## SECURISATION DES PASSAGES A NIVEAU

## Etude de la solution proposée de fermeture du Passage à niveau (PN) de St André

Fig. 1

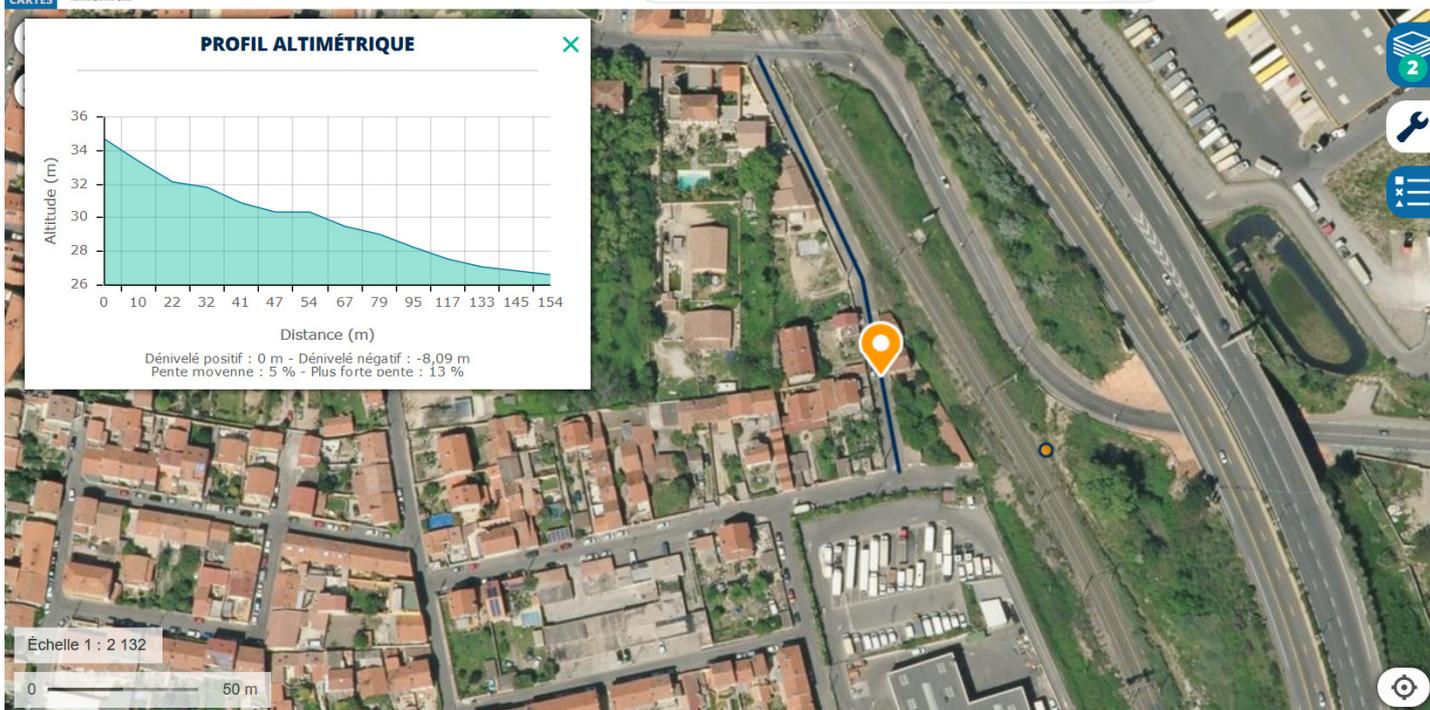
- L'étude pour le passage des bus ne porte que sur l'encombrement (espace des voies et des trottoirs), l'analyse minimise l'impact sur les habitations. La largeur actuelle est de 7m40, elle doit être portée à 10m10. Soit un gain de 2m70. Malgré ce gain, les bus empièteraient sur les voies opposées pour tourner sur ou depuis la rue Condorcet. Les bus remontant la traverse du chemin de fer, frôleraient le mur de soutènement de la voie ferrée d'après votre schéma page 54. Ce schéma ne semble pas intégrer l'encombrement de voie lié au porte-à-faux important (près de 3m) du bus. Celui-ci ne permettrait pas de tourner sans emprunter la voie opposée comme c'est le cas pour les bus descendant la traverse du chemin de fer. Ce virage en aveugle (mur d'enceinte) des habitations serait inévitablement source d'accident. L'impact sur les propriétés à l'angle de Condorcet et de la traverse du chemin de fer est sous-estimé.

L'étude ci-dessous montre l'impact si nous prenons en compte ces données.

- L'espace restant entre la voie publique et la voie ferrée ne permettrait pas la mise en place d'un mur antibruit (Fig. 1) sur la totalité de la traverse du chemin de fer. La partie en rouge de cette illustration représente la zone de sécurité entre une voie et une construction.

Fig. 3

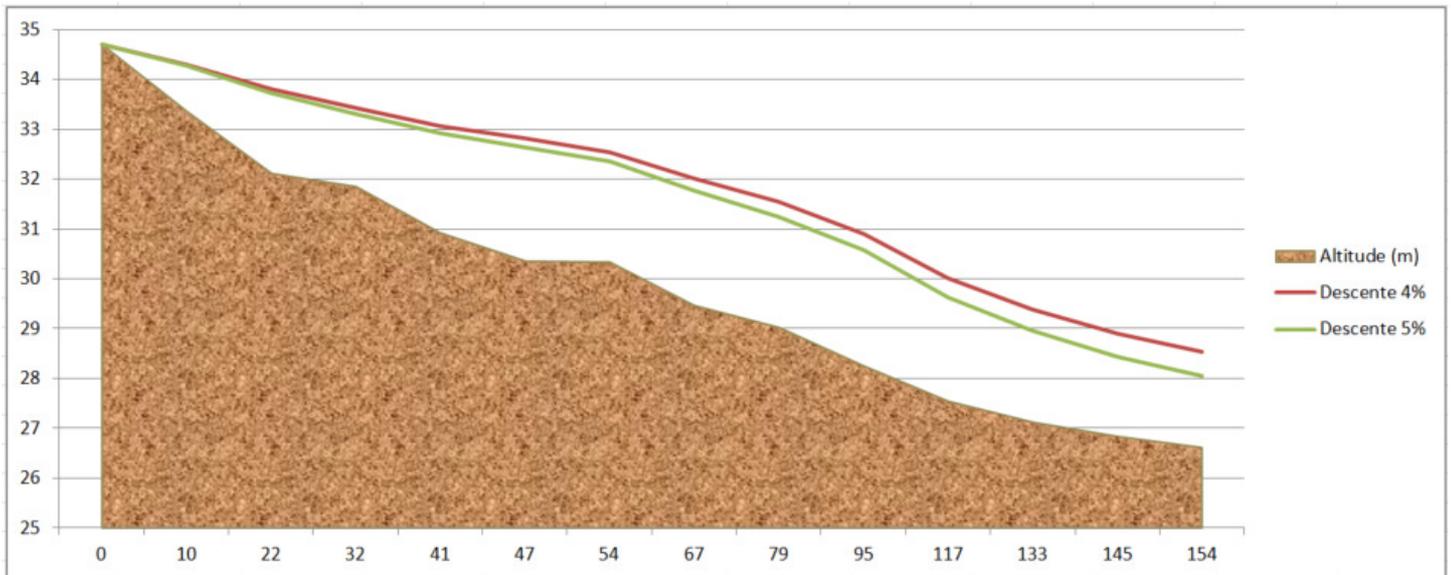
L'adaptation du profil de la traverse du chemin de fer en prenant en compte les contraintes des bus Mercedes Citaro et du règlement de la voirie 2006 (Chap III article 17<sup>(\*)</sup>), nécessiterait soit de remonter le niveau du boulevard Cauvet (Fig 3) soit de descendre le niveau de la rue Condorcet (Fig 4).

Cette première solution aurait un impact sur les ouvertures (entrées charretières, portes, fenêtres) de l'ensemble des habitations de la rue (variation entre 1m et 2m50). Elle aurait aussi un impact sur le jonction Cauvet / D4 car il faudrait remonter la voie ferrée de prêt de 2M pour pouvoir réaliser le pont rail.

Fig. 4

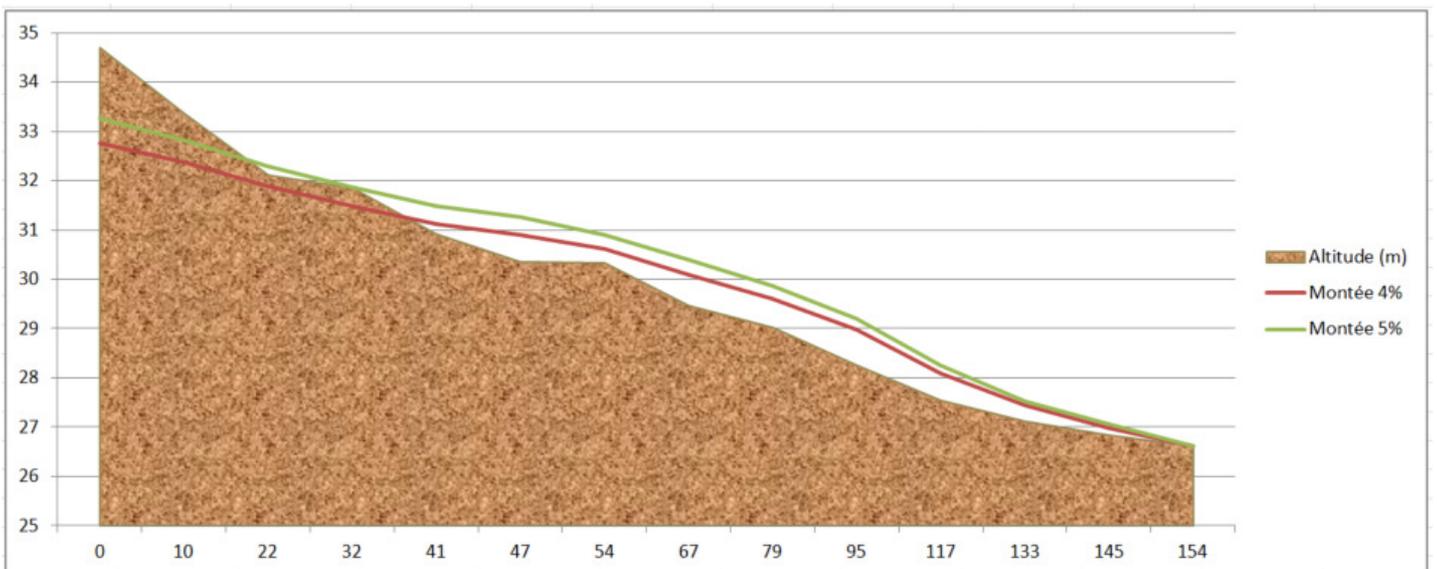
Cette deuxième solution permet de déplacer l'impact sur la jonction Cauvet / D4 vers la jonction Condorcet / Traverse du chemin de fer. Les impacts sur les ouvertures (entrées charretières, portes, fenêtres) de l'ensemble des habitations de la rue (variation entre -1m50 et 1m) seraient toujours présent
